Service-Information

Ausstattungsänderung der Hinterachs-Bremssättel 24.3421-1727.5 und 24.3421-1728.5 zum OE-Produkt

080.034

Thema: Änderung ATE-Hinterachs-Bremssättel zum OE-Produkt

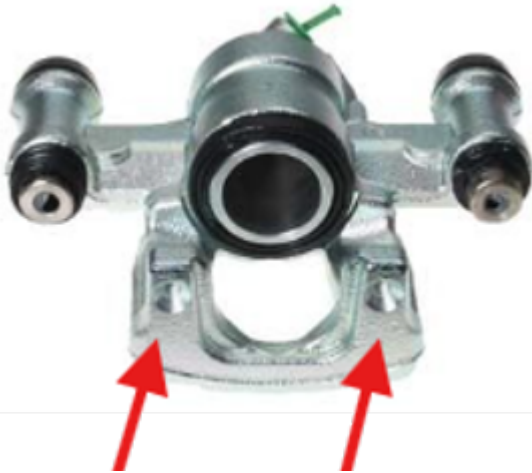
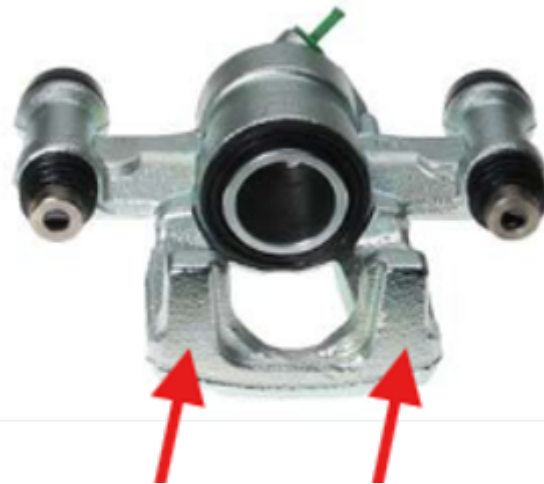
Ausstattung: Fahrzeuge, die ursprünglich mit einem Mercedes-Benz Schriftzug am Bremssattel ausgestattet waren, können diesen bei Verwendung der genannten ATE-Sättel nicht mehr montieren.

Die oben genannten OE-Referenzen stammen von Fahrzeugen, die serienmäßig mit einem Mercedes-Benz Schriftzug am Bremssattel ausgestattet sind.

Bei den Artikelnummern 24.3421-1727.5 und 24.3421-1728.5 ist die Montage dieses Schriftzugs jedoch nicht mehr möglich, da die entsprechenden Befestigungsmöglichkeiten entfallen.

Bitte berücksichtigen Sie diese Abweichung bei der Teileauswahl und informieren Sie Ihre Kunden über die geänderte Ausstattung.
